SUSTITUCION DEL TURBO CON REF: 717858-1,2,3,4,5,6,7,8,9

BOLETIN TECNICO 2009041

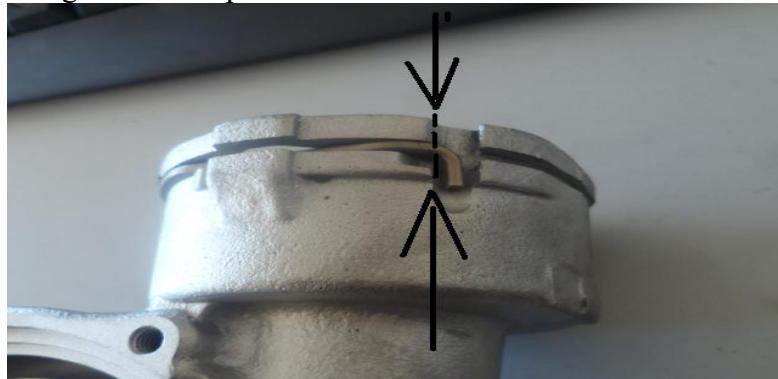
Las caracolas de admisión de los guiones -1, -2, -3, -4,-5 disponen de una grupilla especial en la zona de salida de aire, para la sujeción de la manguera del vehículo.

Dicha grupilla en sus dos extremos, tiene uno doble. En uno de sus extremos, dicho doble mira para un lado y en el otro extremo mira para el lado contrario, según fotografía inferior.

Las puntas miran cada una para un lado.

Las caracolas de admisión de los guiones -6,-7.-8 y -9 disponen de una grupilla especial en la zona de salida de aire, para la sujeción de la manguera del vehículo.

Dicha grupilla en sus dos extremos, tiene uno doble. Y ambos extremos miran para el mismo lado, según fotografía inferior.

Ambas puntas miran para el mismo lado.

Usted recibirá un turbo seguramente sin grupilla de sujeción teniendo que pasar su grupilla vieja el turbo nuevo. Pero si aprecia que esta no asienta correctamente en la caracola por ser esta diferente, únicamente tendrá que realizarle un pequeño corte a la pestaña de la grupilla, para que esta quede en la posición correcta y no se desprenda la manguera con la presión.

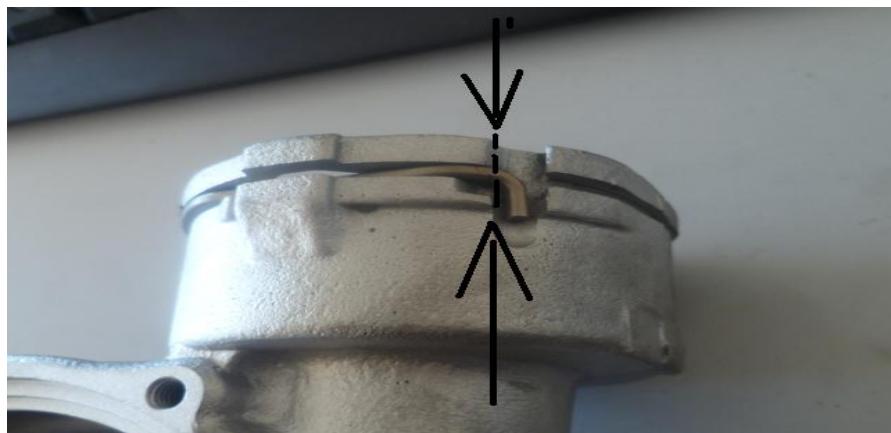
Les collecteurs d'admission des points -1, -2, -3, -4 et -5 sont munis d'un circlip spécial en sortie d'air, pour la fixation du tuyau du véhicule.

Ce circlip est double aux deux extrémités. À l'une des extrémités, ce circlip double est orienté dans un sens et à l'autre, dans l'autre sens, comme sur la photo ci-dessous.

Les pointes sont orientées chacune dans un sens.

Les collecteurs d'admission des points -6, -7, -8 et -9 sont munis d'un circlip spécial en sortie d'air, pour la fixation du tuyau du véhicule.

Ce circlip est double aux deux extrémités et les deux extrémités sont orientées dans le même sens, comme sur la photo ci-dessous.

Les deux pointes sont orientées dans le même sens.

Vous avez probablement reçu un turbo sans circlip de fixation ; il vous faudra, par conséquent, utiliser l'ancien circlip sur le nouveau turbo. Mais si le circlip ne s'adapte pas correctement au collecteur, car ce dernier est différent, il suffit de couper un peu la bride du circlip, de sorte qu'il reste dans la position correcte et que le tuyau ne se détache pas sous la pression.

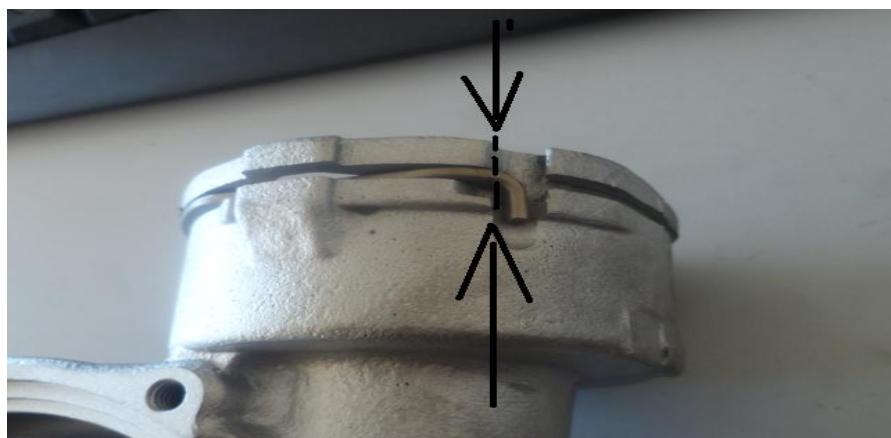
The intake pipes of references -1, -2, -3, -4,-5, have a special safety catch in the air outlet zone, to secure the vehicle hose. This safety catch is bent at either end, with the tips oriented in one direction at one end and in the opposite direction at the other end, as shown in the photo below.

The tips face opposite directions.

The intake pipes of references -6, -7, -8, and- 9, have a special safety catch in the air outlet zone, to secure the vehicle hose. This safety catch is bent at either end, with both tips oriented in the same direction, as shown in the photo below.

Both tips are facing the same direction.

The turbo you receive will probably be supplied without a safety catch and you will therefore need to use the old catch on the new turbo. However, if you observe that this is not seated correctly on the air intake pipe, and is different, you simply need to make a small cut in the safety catch tab, to leave it in the correct position and to ensure that the hose pipe does not come off once pressure is applied.

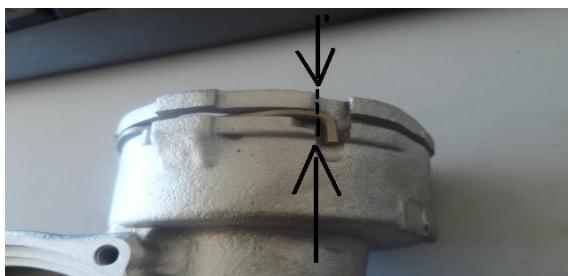
Die Einlassmuttern der Führungen -1, -2, -3, -4,-5 verfügen über einen speziellen Splint im Bereich der Entlüftung, zur Befestigung der Schlauchleitung des Fahrzeugs. Besagter Splint hat an seinen zwei Enden einen Doppelsplint. An einem seiner Enden zeigt besagter Doppelsplint in eine Richtung und am anderen Ende zeigt er in die entgegengesetzte Richtung, wie auf der untenstehenden Fotografie zu erkennen ist.

Jeder der Stifte zeigt jeweils in eine Richtung.

Die Einlassmuttern der Führungen -6,-7.-8 und -9 verfügen über einen speziellen Splint im Bereich der Entlüftung, zur Befestigung der Schlauchleitung des Fahrzeugs. Besagter Splint hat an seinen zwei Enden einen Doppelsplint. Beide Enden zeigen in dieselbe Richtung, wie auf der untenstehenden Fotografie zu erkennen ist.

Beide Stifte zeigen in dieselbe Richtung.

Sie werden mit Sicherheit einen Turbolader ohne Befestigungssplinte erhalten, wobei ihr alter Splint in den neuen Turbo eingebaut werden muss. Wenn Sie aber feststellen, dass dieser nicht richtig in der Windung ruht, da er vom alten verschieden ist, müssen Sie nur einen kleinen Schnitt am Radkranz des Splints vornehmen, damit er in der richtigen Position liegt und sich der Schlauch durch den Druck nicht löst.

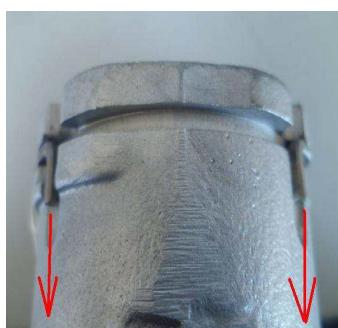
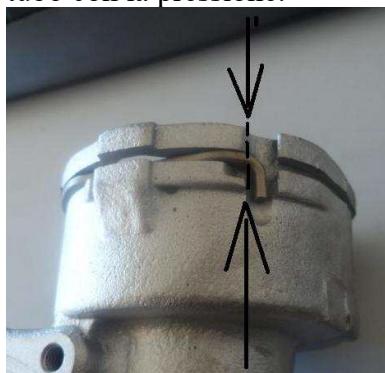
Le conchiglie di aspirazione dei riferimenti, -1, -2, -3, -4, -5 dispongono di una coppiglia speciale nella zona di uscita dell'aria, per il fissaggio del tubo del veicolo. Detta coppiglia sulle sue due estremità, ha una doppia. Su una delle sue estremità, detta doppia è rivolta verso un lato e sull'altra estremità è rivolta verso il lato contrario, come raffigurato nella foto inferiore.

Le punte sono rivolte ognuna verso un lato.

Le conchiglie di aspirazione dei trattini, -6, -7.-8 e -9 dispongono di una coppiglia speciale nella zona di uscita dell'aria, per il fissaggio del tubo del veicolo. Detta coppiglia nelle sue due estremità, ha una doppia. Ed entrambe le estremità sono rivolte verso lo stesso lato, come raffigurato nella foto inferiore.

Entrambe le due punte sono rivolte verso lo stesso lato.

Lei riceverà un turbo probabilmente senza coppiglia di fissaggio dovendo passare la sua coppiglia vecchia il turbo nuovo. Però si osserva che non si posiziona correttamente nella conchiglia perché è diversa, si dovrà solo realizzare un piccolo taglio sul bordino della coppiglia, affinché rimanga nella posizione corretta per evitare che si stacchi il tubo con la pressione.

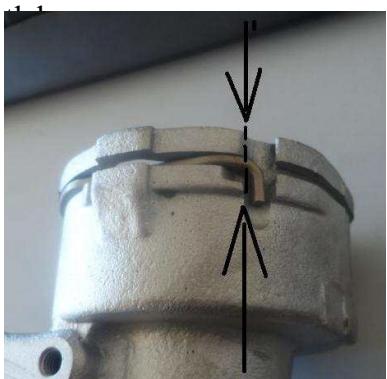
Sací vedení referenčních čísel -1, -2, -3, -4,-5 mají speciální bezpečnostní úchytka v oblasti odvodu vzduchu pro zajištění vedení ve vozidle. Tato bezpečnostní úchytka je na každém konci zahnutá a má výběžky orientované jedním směrem na jednom konci a opačným směrem na druhém konci, jak je patrné z obráku níže.

Výběžky směřují do opačných směrů.

Sací potrubí ref. čísel -6, -7, -8 a- 9 mají speciální bezpečnostní úchytka v oblasti odvodu vzduchu pro zajištění vedení vozidla. Tato bezpečnostní úchytka je na jednom konci zahnutá a oba výběžky jsou orientované stejným směrem, jak je patrné z obrázku níže.

Oba výběžky směřují stejným směrem.

Turbodmychadlo, které obdržíte, bude dodáváno pravděpodobně bez bezpečnostní úchytky, a proto budete muset použít na nové turbo starou úchytku. Pokud však zpozorujete, že úchytka správně nesedí na potrubí nasávaného vzduchu a odlišuje se, musíte provést jednoduchý malý řez zakončením bezpečnostní úchytky, aby zapadla do správné polohy a aby bylo zajištěno, že hadicové vedení se nerozpojí, jakmile bude pod

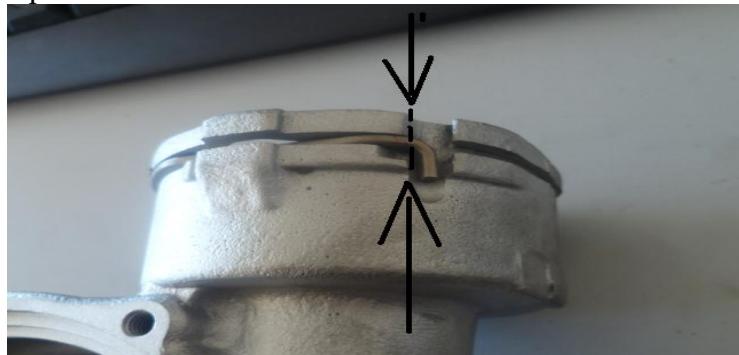
Os caracóis de admissão dos hífenos com os números -1, -2, -3, -4 e -5 dispõem de uma grupilha especial na zona de saída do ar para a fixação da mangueira do veículo.

Essa grupilha tem nas suas duas extremidades uma dobra. Numa das suas extremidades a referida dobra está voltada para um lado e no outro extremo para o lado contrário, conforme se mostra na fotografia abaixo.

Cada uma das pontas está voltada para o seu lado.

Os caracóis de admissão dos hífenos com os números -6, -7, -8 e -9 dispõem de uma grupilha especial na zona de saída do ar para a fixação da mangueira do veículo.

Essa grupilha tem nas suas duas extremidades uma dobra. E ambas as extremidades estão voltadas para o mesmo lado, como mostra a fotografia abaixo.

Ambas as pontas estão voltadas para o mesmo lado.

Seguramente, você receberá um turbo sem grupilha de fixação, tendo de passar a antiga para o turbo novo. Porém, se observar que ela não assenta corretamente no caracol por este ser diferente, terá apenas de efetuar um pequeno corte na patilha da grupilha para que esta fique na posição correta a fim de evitar o desprendimento da mangueira devido à pressão.

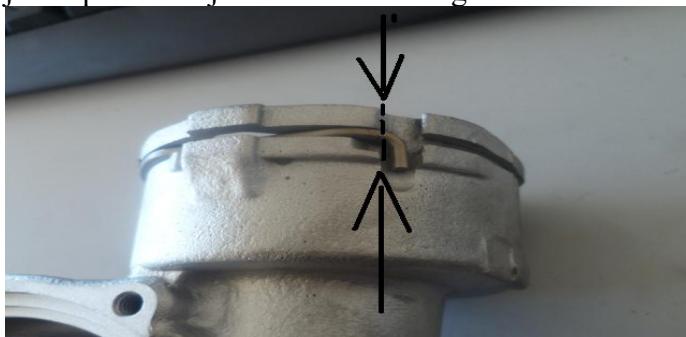
De slakkenhuizen inlaten met de referenties -1, -2, -3, -4,-5 zijn voorzien van een speciale bevestiging in de zone van de luchtsluiting voor het ophangen van de slang van het voertuig.

Deze veiligheidsbevestiging heeft aan beide uiteinden een gebogen stuk. Bij één van de uiteinden wijst dit gebogen stuk naar de ene kant en bij het andere uiteinde naar de andere kant, zoals te zien is op de foto hieronder.

De punten wijzen elk naar een kant.

De slakkenhuizen inlaten met referenties -6,-7.-8 en -9 zijn voorzien van een speciale bevestiging in de zone van de luchtsluiting voor het ophangen van de slang van het voertuig. Deze veiligheidsbevestiging heeft aan beide uiteinden een gebogen stuk. En beide uiteinden wijzen naar dezelfde kant, zoals te zien is op de foto hieronder.

Beide uiteinden wijzen naar dezelfde kant.

De turbo die u krijgt wordt hoogstwaarschijnlijk zonder veiligheidsbevestiging geleverd en dus moet u de oude bevestiging gebruiken bij de nieuwe turbo. Maar als u merkt dat die niet correct vastzit op het slakkenhuis omdat er een verschil is, dan moet u alleen maar een kleine snede maken bij het lipje van de veiligheidsbevestiging, zodat het in de juiste positie blijft en zodat de slang niet loskomt door de druk.
